Betreft: bezwaar met betrekking tot omgevingsvergunningsaanvraag OMV_2022157370

Met dit schrijven wens ik als buurtbewoner formeel bezwaar in te dienen tegen de omgevingsvergunningsaanvraag met projectnummer OMV_2022157370.

Binnen dit project is de heraanleg voorzien van een deel van het openbaar domein van de Gitschotellei, de Drakenhoflaan en de Boekenberglei. Daarnaast zal ook nieuwe traminfrastructuur worden aangelegd die toelaat om trams te laten keren via de Gitschotellei-Drakenhoflaan-Boekenberglei-Cruyslei, de zogenaamde 'keerlus'.

Figuur 4 - Links: kruispunt in bestaande toestand, lichtengeregeld. Rechts: kruispunt in nieuwe toestand met talloze conflictsituaties en niet lichtengeregeld.

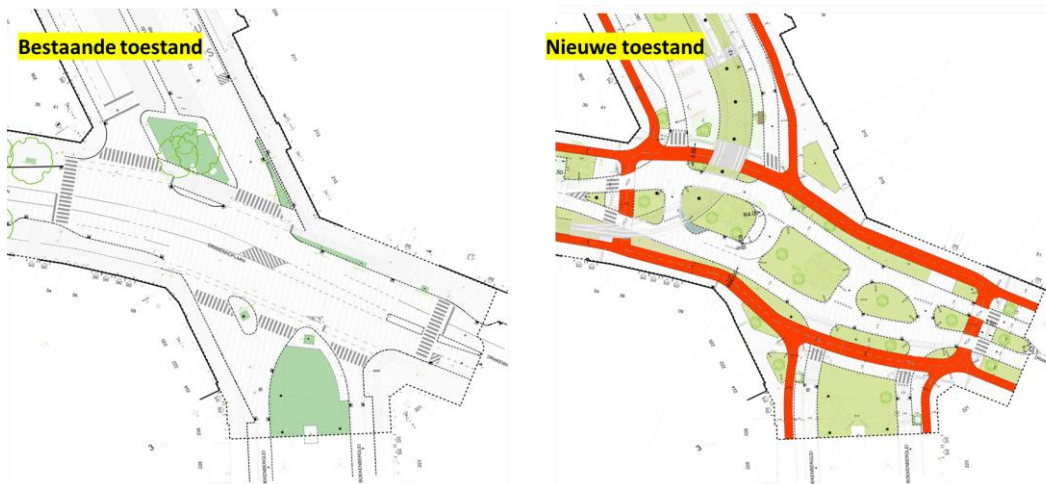
Het kruispunt Boekenberglei-Drakenhoflaan is een uitgestrekt kruispunt. In de bestaande toestand is het kruispunt volledig geregeld met verkeerslichten. Het aantal conflictsituaties is bijgevolg beperkt aangezien men slechts met één kruisende verkeersstroom rekening dient te houden. Er is geen traminfrastructuur aanwezig op het kruispunt. Bijgevolg is dit een relatief veilig kruispunt, ondanks

In de nieuwe toestand heeft men beslist om deze positieve punten overboord te gooien en over te gaan op een “zelfregelend” kruispunt zonder verkeerslichten, en dit met toegelaten snelheid van 50 km/uur. De voornaamste redenen die hiervoor gegeven werden (Infomoment Stad Antwerpen d.d. 5 oktober 2022), waren dat dit (i) tot een betere doorstroming zou leiden (het tegendeel blijkt echter uit de verkeerssimulaties die werden uitgevoerd, zie punt 3) én (ii) dat de tram zodoende geen tijd zou verliezen bij het kruisen van het kruispunt. Hieruit blijkt dat men, ten voordele van onnodige traminfrastructuur, beslist om de verkeersveiligheid én -doorstroming nadelig te beïnvloeden.

De voorgestelde snelheidslimiet van 50 km/u in combinatie met de toevoeging van een trambocht en het wegnemen van verkeerslichten op het kruispunt Drakenhoflaan-Boekenberglei creëert een onveilige situatie. Tijdens het Coördinatieoverleg openbaar domein van 4 juli 2016 (volgnummer verslag 20160606) werden “zware twijfels [geuit] bij een niet-lichtengeregeld kruispunt met fietsverkeer, autoverkeer en tramverkeer.” Aan het gunstig advies betreffende de herinrichting van het kruispunt Boekenberglei-Drakenhoflaan werd toen de voorwaarde gekoppeld dat er verder onderzocht diende te worden “of en hoe het kruispunt zonder verkeerslichten veilig en vlot kan functioneren, ook rekening houdend met het tramverkeer”. Het is onduidelijk hoe tegemoet werd gekomen aan deze bezorgdheden en vragen.

Mobiliteitsexpert Professor Dirk Lauwers geeft de nieuwe inrichting van het kruispunt Boekenberglei-Drakenhoflaan een onvoldoende. Het kruispunt wordt complexer, met auto's die uit verschillende richtingen kunnen komen en de aanwezigheid van trams. Het kruispunt is te gevaarlijk voor kinderen en ouderen. Professor Lauwers benadrukt ook dat de lange wachttijden (zie tevens punt 3) zullen leiden tot het nemen van meer risico's, wat de onveiligheid zal doen toenemen. De inrichting van het kruispunt Drakenhoflaan-Boekenberglei met verschillende verkeersgeleiders kan bovendien enkel goed functioneren qua doorstroming en zeker qua verkeersveiligheid bij max. 30 km/u volgens Professor Lauwers.

Figuur 7 – Links: kruispunt in bestaande toestand met doorsteek richting Boekenberglei zonder lichten. Rechts: nieuwe toestand met meer trambochten, kluwen van tramsporen, geen fietsruimte om Cruyslei in te draaien, zonder oversteek Boekenberglei en zonder lichten.

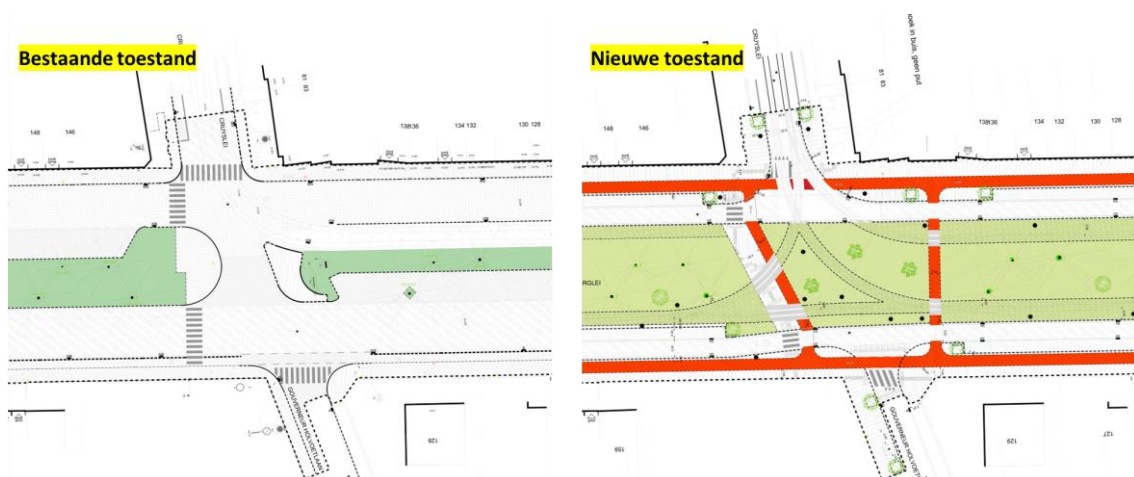
Dit kruispunt is in de bestaande toestand erg gevaarlijk wat zich ook aftekent in de officiële ongevallencijfers. De voornaamste redenen voor de onveiligheid hier zijn (i) het gebrek aan een (slimme) lichtenregeling waardoor er zich vaak conflictsituaties voordoen, en, (ii) de beperkte zichtbaarheid voor mensen die op de Boekenberglei (richting Drakenhoflaan) het kruispunt naderen en voorrang dienen te verlenen aan verkeer uit de Cruyslei én aan de twee tramlijnen. Automobilisten dienen zeer dicht te naderen om te kijken of er verkeer uit de Cruyslei komt, waardoor ze zich opstellen op de tramsporen. Tegelijkertijd dienen autobestuurders en fietsers zeer oplettend te zijn voor trams die ondertussen langs achter naderen om de Cruyslei in te draaien.

In de nieuwe situatie zijn deze twee pijnpunten niet aangepakt, wel integendeel. Het kruispunt wordt er mijn inziens nog gevaarlijker op. Er wordt geen (intelligent) verkeerslicht geplaatst waardoor de conflictsituaties tussen verschillende weggebruikers zich blijven voordoen. Vreemd genoeg erkent de aanvrager wel de nood aan een vraaggestuurd verkeerslicht aan het andere einde van de Cruyslei.

Op het kruispunt Boekenberglei-Cruyslei wordt nog een extra trambocht aangelegd, en een andere bocht verplaatst, waardoor ook het tramverkeer voor conflictsituaties zal blijven zorgen. Weggebruikers uit de Cruyslei dienen in het nieuwe plan voorrang te verlenen, maar wegens de beperkte zichtbaarheid zullen zij zich opstellen op het zebrapad, de fietsoversteek en de tramsporen. Deze situatie kan enkel verholpen worden indien het verkeer wordt geregeld met een (intelligent) verkeerslicht.

Figuur 8 – Fietsers die de Cruyslei indraaien vanuit de Boekenberglei dienen een kluwen van tramsporen te kruisen.

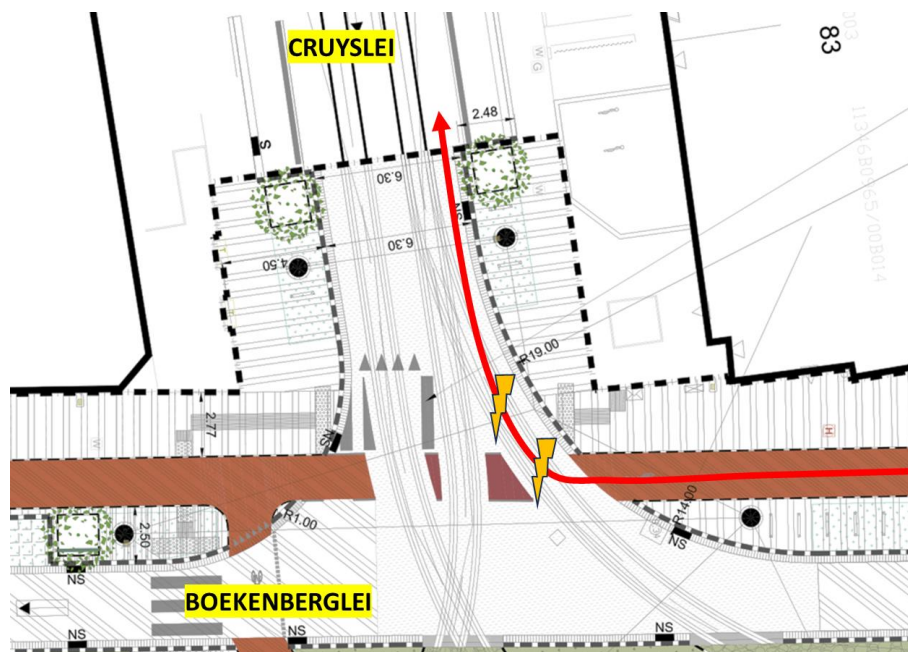
Fietsers die zich vanuit de Boekenberglei richting Cruyslei begeven, dienen zich een weg te banen tussen een wirwar van sporen, zie onderstaande figuur. De afstand tussen tramspoor en goot bedraagt slechts 50 cm, waardoor levensgevaarlijke situaties ontstaan waarbij de fietsers zich in de tramsporen zullen vastrijden. Het zebrapad op dit kruispunt is onvoldoende zichtbaar door het kluwen van tramsporen dat bijna de volledige breedte van de straat inneemt. Het dichtmaken van de oversteek over de Boekenberglei is eveneens nadelig voor de verkeersveiligheid. In de huidige toestand is deze oversteek immers niet problematisch gezien de grote opsteloppervlakte.

Figuur 9 – Links: bestaande toestand zonder lichten. Rechts: nieuwe toestand met één verkeerslicht op oversteek links en minder compacte uitvoering van kruispunt.

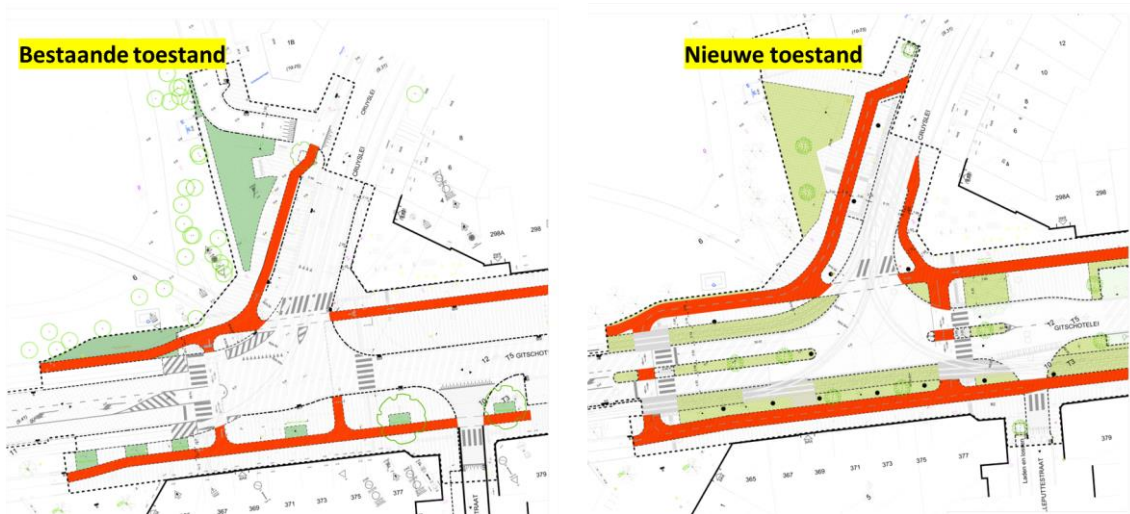
In de nieuwe toestand wordt een deel van het Te Boelaerpark opgeofferd om het kruispunt uitgestrekter te maken. Nochtans zijn compacte kruispunten doorgaans veiliger cf. Vademecum Voetgangersvoorzieningen, p. 96:

Positief is dat er een vraaggestuurd verkeerslicht wordt aangebracht t.h.v. de linkse oversteek. Echter, als het gevaar voor schoolgaand verkeer hier erkend wordt, waarom worden er dan geen lichten geplaatst aan de andere oversteeken én aan de andere kruispunten binnen de projectzone? Ook hier komt er bovendien nog een extra trambocht bij. Hoewel er in het inzageloket wordt vermeld dat dit een technisch spoor betreft dat enkel bij calamiteiten zal worden gebruikt, wijzen eerdere tramplannen van De Lijn erop dat dit weldegelijk een volwaardig spoor is dat toelaat om de keerlus in beide richtingen te gebruiken. Als trams in de toekomst vanuit de Cruyslei staduitwaarts richting Sint-Jozefkerk zou rijden, dreigt dit kruispunt nog gevaarlijker te worden.

De ingetekende middeneilanden ter hoogte van het Vosplein en het Texaco-benzinestation bieden onvoldoende ruimte voor fietsers. Deze eilanden hebben een breedte van slechts 2 meter, wat maar net voldoende is voor een standaardfiets (lengte 1,94 meter) en onvoldoende voor langere fietsen zoals bakfietsen, fietsen met fietskar, ligfiets, etc. dewelke een maatgevende lengte hebben van 3 meter (maatvoering uit Fiche A1 van het ‘Vademecum fietsvoorzieningen’ (versie 1.0) van het Agentschap Wegen & Verkeer). Door de nabijheid van kleuteronderwijs en lager onderwijs is er een belangrijke fractie aan langere fietsen zoals bakfietsen en fietsen met fietskar. Deze kunnen zich dus onmogelijk (veilig) opstellen in de middeneilanden.

Figuur 10 – Inritten van woningen ter hoogte van oversteekplaatsen zullen zowel de bewoners als de andere weggebruikers ernstig hinderen.

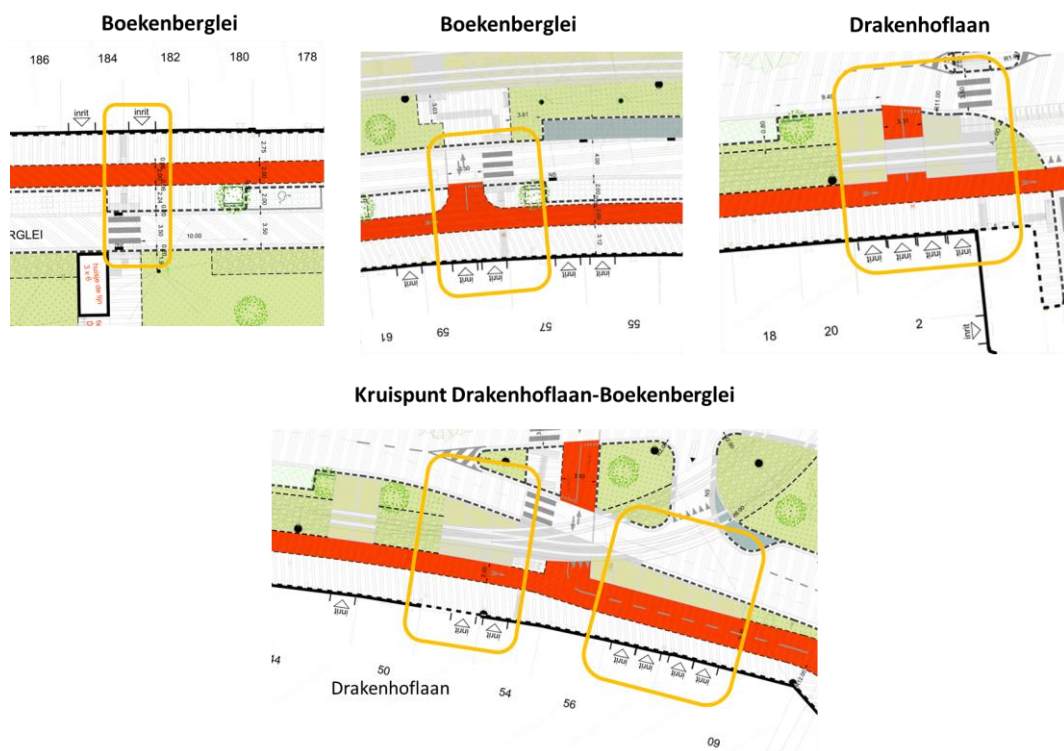
Op de plannen zijn verschillende inritten van garages op oversteekplaatsen ingetekend. Hierdoor worden de bewoners niet alleen gehinderd bij het in- en uitrijden van hun garage, maar ontstaan er ook gevaarlijke conflictsituaties met andere weggebruikers. De meeste van deze inritten zouden veiliger aangelegd kunnen worden met bijv. een klein opstelvak, indien er geen keerlus zou worden aangelegd.

Figuur 11 - Visualisatie van de enorme wachtrij tijdens de avondspits.

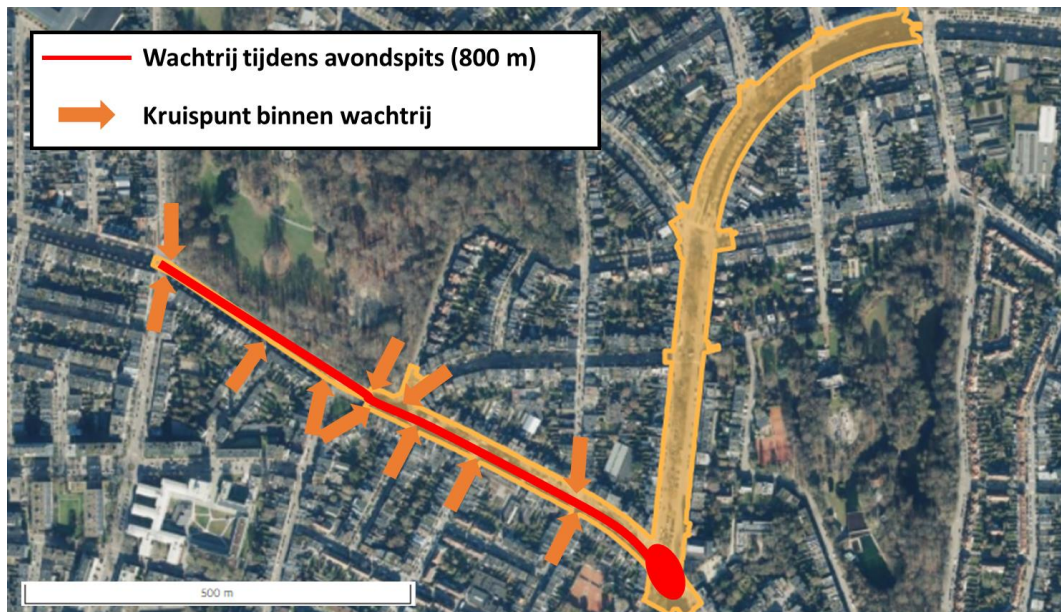
De studie van Tractebel (april 2022, VISSIM K698) wijst op ernstige doorstromingsproblemen op het kruispunt Drakenhoflaan-Boekenberglei in de avondspits met mogelijke wachtrijen tot 800 meter staduitwaarts indien geen bijkomende maatregelen zoals verkeerslichten of de inrichting van een ovonde (ovale rotonde) worden genomen. De ontstane wachtrij belemmert tevens de verkeersdoorstroming op maar liefst 8 kruispunten met de Gitschotellei. Deze belemmeringen werden niet opgenomen in de studie van Tractebel waardoor de mobiliteitsproblemen waarschijnlijk zelfs onderschat werden. Tevens is het duidelijk dat dit de verkeersveiligheid niet ten goede zal komen.

Figuur 12 - Verkeersdoorstromingsproblematiek door afsluiten oversteken werd niet onderzocht.

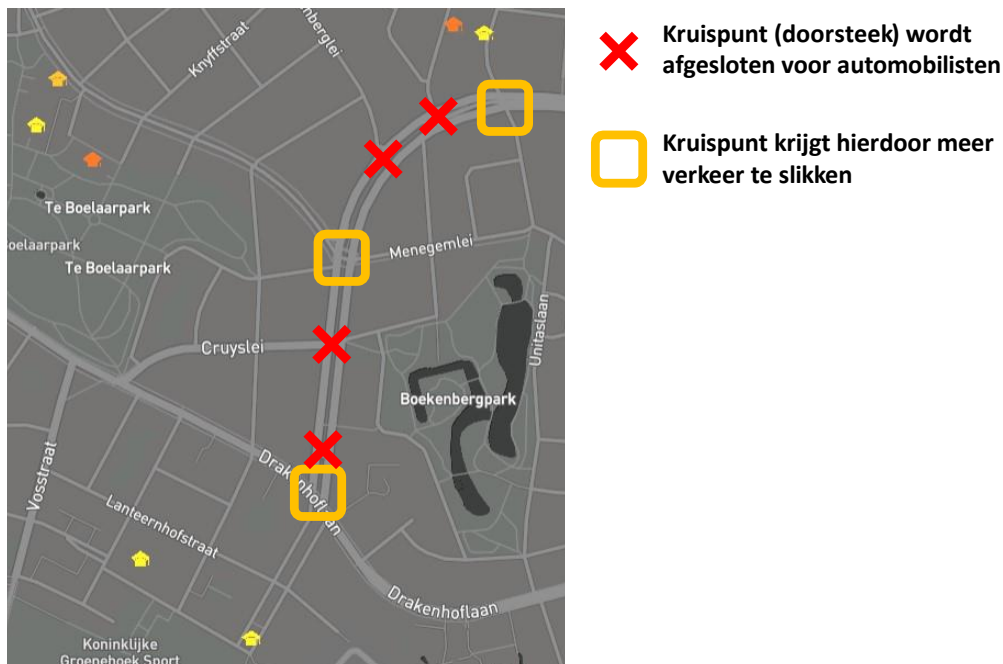
Door het afsluiten van vier oversteken op de Boekenberglei, nl. ter hoogte van nr. 202, de Cruyslei, de Muggenberglei en het Boekenbergplein, zal er een veel groter aantal automobilisten gebruik maken van de drie dichtstbijzijnde kruispunten, respectievelijk Boekenberglei-Drakenhoflaan, Boekenberglei-Menegemlei en Boekenberglei-Sint-Rochusstraat. Deze impact werd onvoldoende (of zelfs niet) onderzocht waardoor mogelijke andere doorstromingsproblemen en ook verkeersveiligheidsissues onderbelicht blijven. Tevens is het uitermate belangrijk om deze kruispunten verkeersveilig vorm te geven, wat duidelijk niet het geval is aan kruispunt Boekenberglei-Drakenhoflaan.

Figuur 17 – Oversteekplaats t.h.v. Flor van Reethpad is niet voorzien op fietsers, maar zal in de praktijk door vrijwel alle fietsers worden gebruikt. Dit zorgt voor onnodige verkeersconflicten.

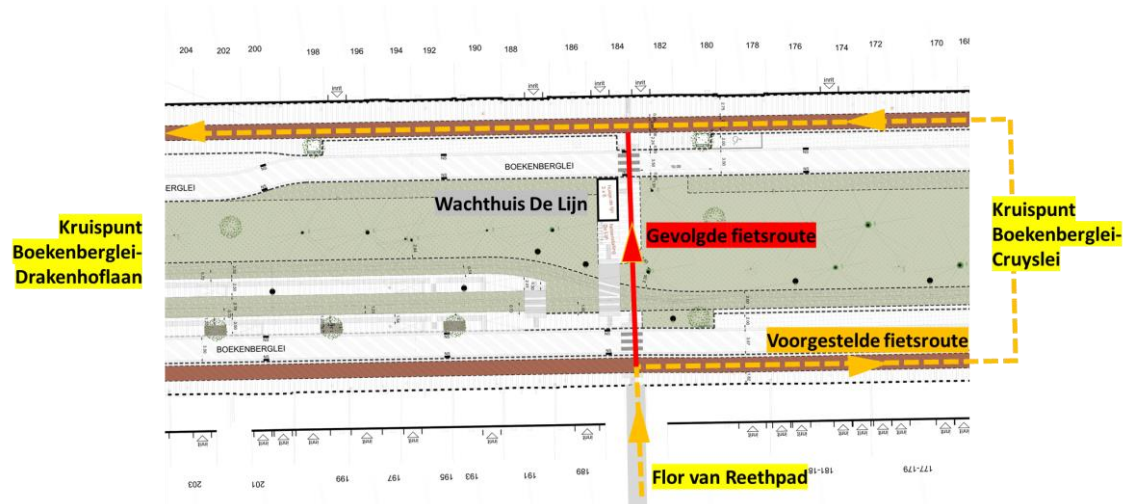
De oversteekplaats t.h.v. het Flor van Reethpad is evenmin voorzien op oversteekbewegingen voor fietsers. Nochtans vormt het Flor van Reethpad een directe en veelgebruikte verbinding voor fietsers richting het Boekenbergpark en de zwemvijver, horeca en sportfaciliteiten daar. Fietsers zullen in de praktijk gebruik maken van de voetgangersoversteek i.p.v. om te rijden via een officiële fietsoversteekplaats. Er kan een volwaardige fietsoversteekplaats worden voorzien als de onnodige traminfrastructuur zoals het nieuwe wachthuis voor personeel van De Lijn dat zich op de oversteekplaats bevindt, verwijderd wordt.

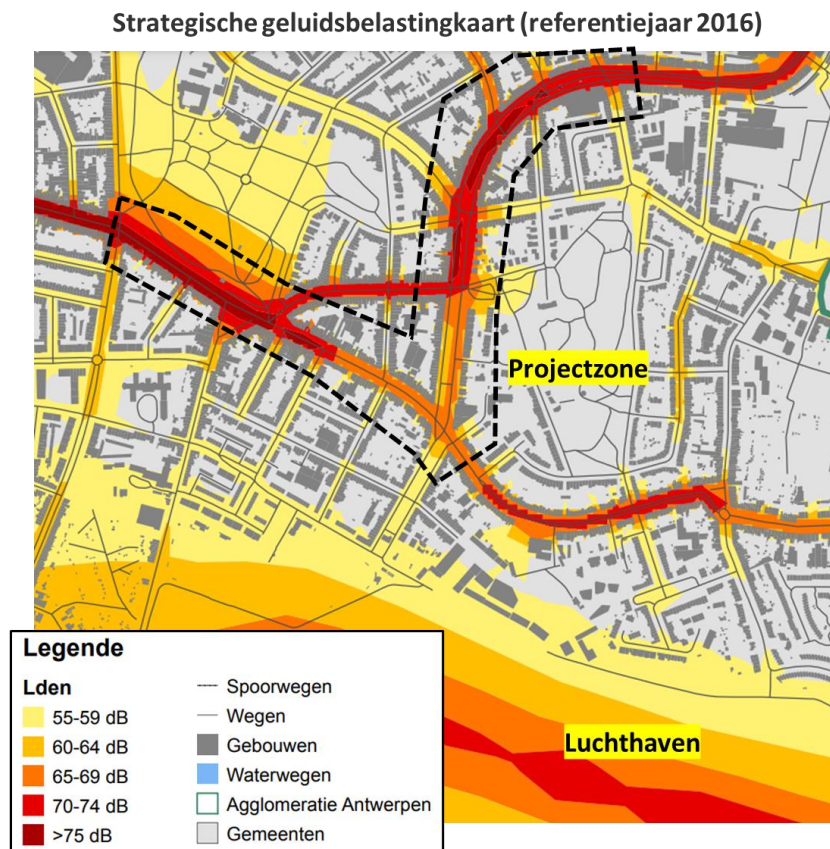
De buurt heeft nu al te maken met veel lawaaihinder, o.a. door de nabijheid van de Ring en de regionale luchthaven. Uit de geluidskarten van het Departement Omgeving blijkt dat de projectzone nu al oververzadigd is: de straten kleuren oranje (> 65 dB) en rood (> 70 dB), terwijl de geluidsdrempel 70 dB bedraagt (Geluidsactieplan agglomeratie Antwerpen). Het deel Gitschotellei-Drakenhoflaan-Boekenberglei dat nu oranje is, zal door de toevoeging van tramsporen en trambochten, en het toegenomen verkeer, ook rood kleuren. Hierdoor zal de geluidsdrempel voor honderden buurtbewoners overschreden worden. Dit is niet zonder gevolgen voor de gezondheid. De Stad Antwerpen stelt zelf:
